## RAPPORT DE L'INSPECTION DE L'ENVIRONNEMENT – installations classées –

Sociétés NORDEON SAS et MARVELL GLASS

### Réhabilitation des sols

Ancien site PHILIPS Éclairage de Chalon-sur-Saône

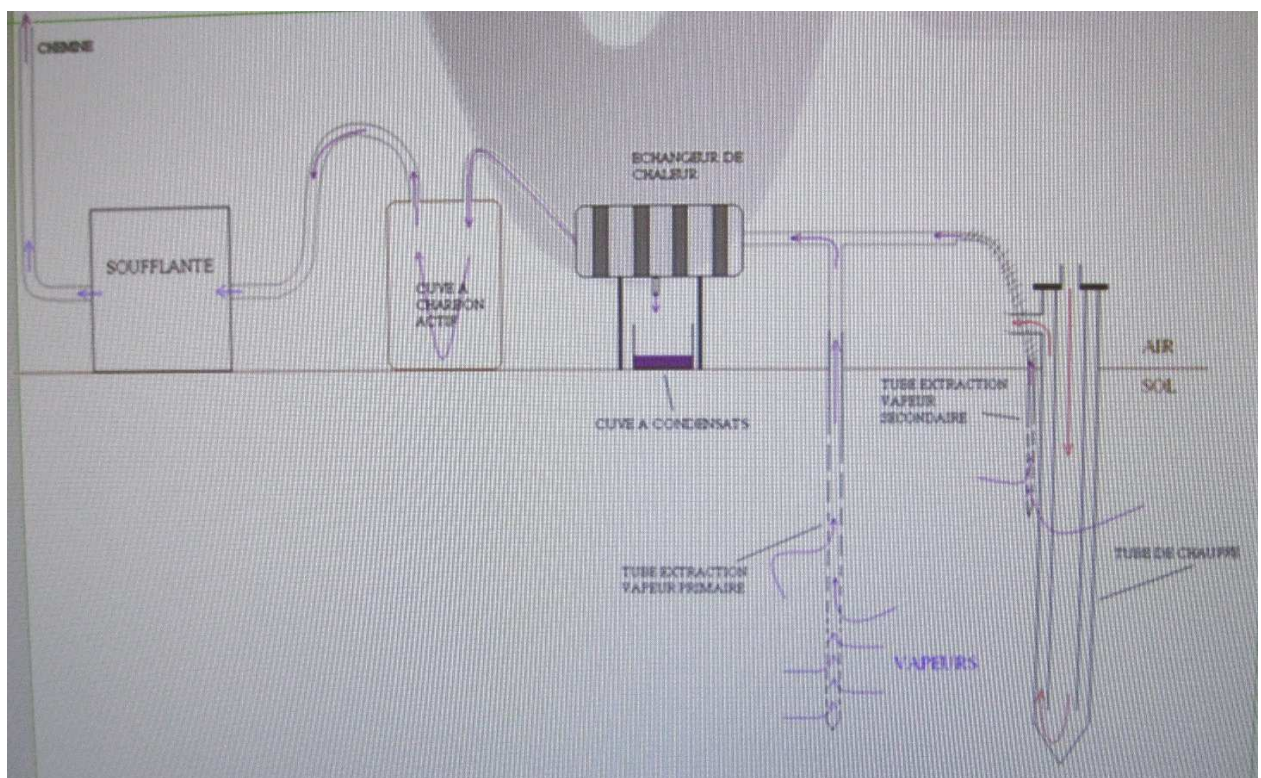
La zone AC54 se décompose en 4 zones selon le schéma ci-dessous. Plusieurs scénarios de traitement incluant ces différentes zones ont été étudiés. La zone 4 étant située sous le four verrerie, techniquement inaccessible dans des conditions d'exploitation, le traitement retenu sur la base d'un bilan coût-avantage est le scénario 3a du plan de gestion traitant les zones 1, 2 et 3. Ces 3 zones, d'une superficie totale de 3 235 m<sup>2</sup>, représentent environ 75 % de la masse totale des polluants de la zone AC54.

Le traitement de la zone AC54 sera réalisé par désorption thermique in situ. La valeur cible retenue est une concentration de 10 mg/kg de matière sèche en solvants chlorés dans les sols.
